Studienauftrag Friedhof Horw

Sanierung und Umgestaltung
der Friedhofsanlage von Willi Neukom

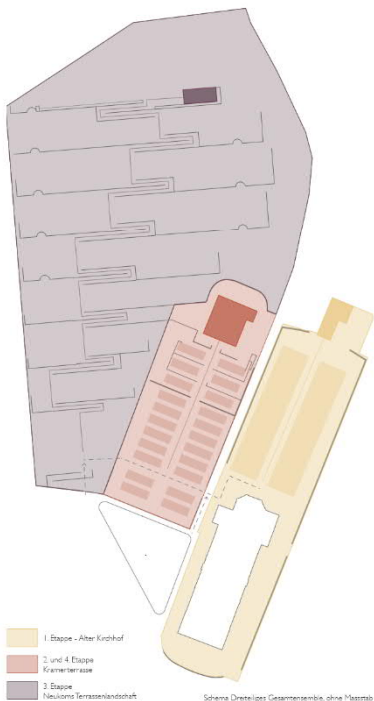
unterscheiden sich durch ihre **Gestalt, ihre Materialität und Bepflanzung**. Durch Veränderungen in der Materialität und der Bepflanzung sowie durch gestalterische Eingriffe wurden die prägenden Charaktere der drei Friedhofsteile etwas verwischt. Es entsteht eine unübersichtliche Verwirrung, welche mit wenigen klärenden Eingriffen beseitigt werden soll. **Diese praktischen Eingriffe** stärken das enge soziale Gemeinschaftsgefühl des Friedhofes von Horw mit drei klar wahrnehmbaren Friedhofsteilen.
